**Empfehlungen
der Ausschüsse**

zu **Punkt ...** der 915. Sitzung des Bundesrates am 11. Oktober 2013

Zweite Verordnung zur Änderung der Energieeinsparverordnung

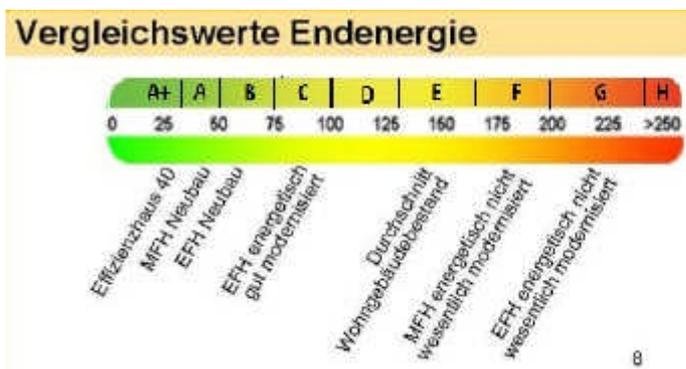
aa) Auf Seite 2 der Anlage 6 ist bei "Energiebedarf" der Bandtacho um die Energieeffizienzklassen wie folgt zu ergänzen, wobei die ermittelte Energieeffizienzklasse größer darzustellen ist:

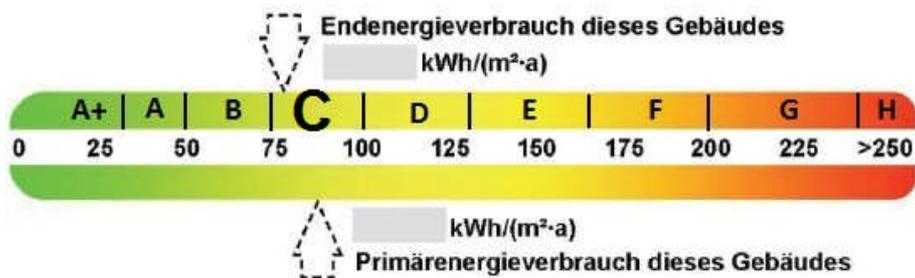
bb) Auf Seite 2 der Anlage 6 ist bei "Vergleichswerte Endenergie" der Bandtacho mit den Vergleichswerten um die Energieeffizienzklassen wie folgt zu ergänzen:

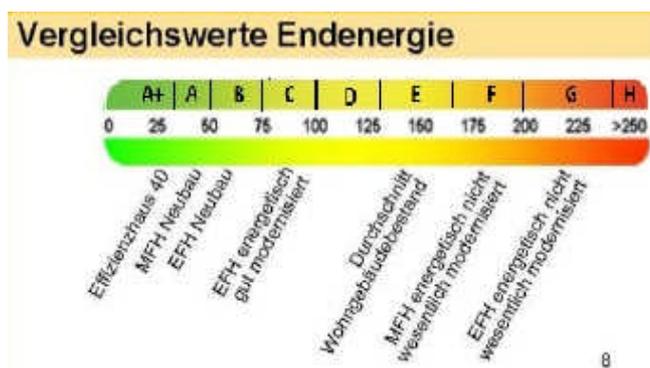
cc) Auf Seite 3 der Anlage 6 ist bei "Energieverbrauch" der Bandtacho um die Energieeffizienzklassen wie folgt zu ergänzen, wobei die ermittelte Energieeffizienzklasse größer darzustellen ist:
